**GMINA MIRZEC**  
27-220 Mirzec, Mirzec Stary 9  
tel. 0417 271-30-33  
woj. świętokrzyskie  
Regon 000540050

Znak: IRG.271.30.1.2013.MK

**Do wszystkich Wykonawców, którzy pobrali SIWZ**

„Adaptacja pomieszczeń części budynku Szkoły Podstawowej na sołecką świetlicę i przebudowa boiska wraz z funkcjonalnym zagospodarowaniem terenu dla potrzeb strefy „Activ- Małyszyn Górny dla Ciebie”

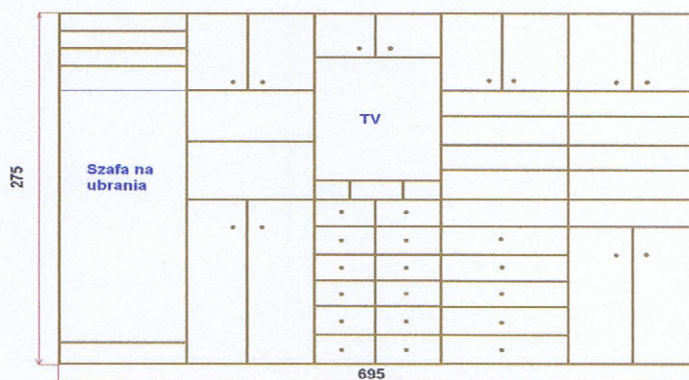
Proszę o wyjaśnienie poz. 26 Specyfikacji wyposażenia i sprzętu.: ”Zabudowa ściany o dł.ok.7m i wys. max.2,75 Rozmieszczenie i kolorystyka do uzgodnienia z Inwestorem.

Proszę o sprecyzowanie co to ma być za zabudowa, do czego ma służyć oraz z jakich materiałów ma być wykonana ?

Zabudowa z drzwiami przesuwными ograniczona dwoma ścianami na długości 695 cm, głębokość 60 cm. Wewnątrz zabudowy szafa, półki, szuflady i szafka zamykane oraz możliwość montażu telewizora. Zabudowa powinna być wykonana z płyty meblowej MDF. W wycenie należy uwzględnić wykonanie i montaż listwy z oświetleniem nad zabudową (min. 5 punktów oświetlenia LED). Proponowane rozmieszczenie wewnątrz zabudowy przedstawia poniższy uproszczony szkic.
